12809-8
изм.1

ШТУЦЕРА САНИТАРНЫХ УЗЛОВ САМОЛЕТОВ И ВЕРТОЛЕТОВ

ГОСТ 12809—80

Изменение № 1 ГОСТ 12809—80 Штуцера санитарных узлов самолетов и вертолетов. Типы и размеры

Черт. 1

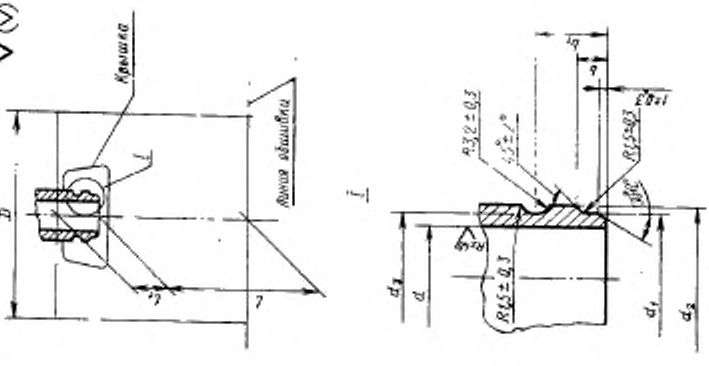
Пункт 3. Чертеж 1. Заменить обозначение шероховатости поверхности:

Тип 1. $\overset{2,5}{\vee}(\vee)$ на $\overset{1,6}{\vee}(\vee)$;

выносной элемент 1. $\overset{Rz40}{\vee}$ на $\overset{6,3}{\vee}$
